Additif 85 – Règlement ONU n° 86

Révision 3 – Amendement 4

Série 02 d'amendements – Date d'entrée en vigueur : 22 juin 2022

Prescriptions uniformes relatives à l'homologation des véhicules agricoles ou forestiers en ce qui concerne l'installation des dispositifs d'éclairage et de signalisation lumineuse

Figure 1

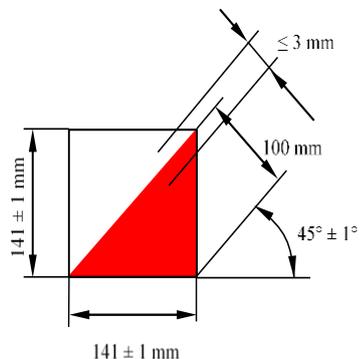
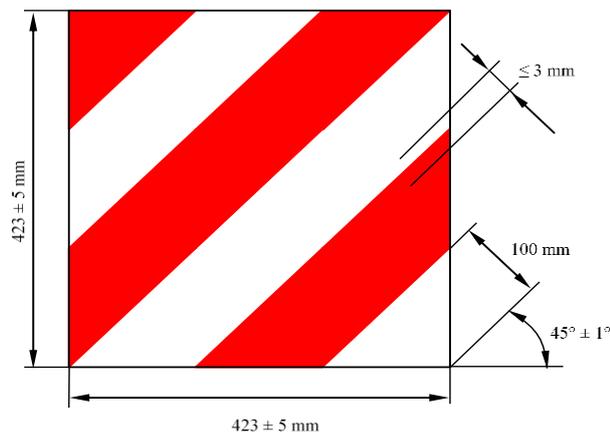
Annexe 6,

Paragraphe 1.1, lire :

« 1.1 Les bandeaux de signalisation doivent avoir les dimensions suivantes :

Bandeau de signalisation	<i>a</i> [en mm]	<i>b</i> [en mm]	Surface [en cm ²]
Type A	423 ± 5	423 ± 5	≥ 1 790
Type B	282 ± 5	282 ± 5	≥ 795
Type R1	282 ± 5	423 ± 5	≥ 1 193
Type R2	423 ± 5	282 ± 5	
Type L1	141 ± 5	846 ± 5	≥ 1 193
Type L2	846 ± 5	141 ± 5	
Type K1	141 ± 5	423 ± 5	≥ 596
Type K2	423 ± 5	141 ± 5

Des différences par rapport aux dimensions indiquées sont autorisées, à condition que :

- a) La surface visible de chaque bandeau soit au moins égale à 4 zones de référence normalisées ; et

- b) Chaque bandeau équivalente au moins à 3 zones de référence normalisées entières.

Si la structure, la conception ou l'utilisation du véhicule rend impossible le respect de cette prescription, chaque bandeau peut être scindé en deux parties à condition que chacune des 2 comprenne au moins 2 zones de référence normalisées entières. ».
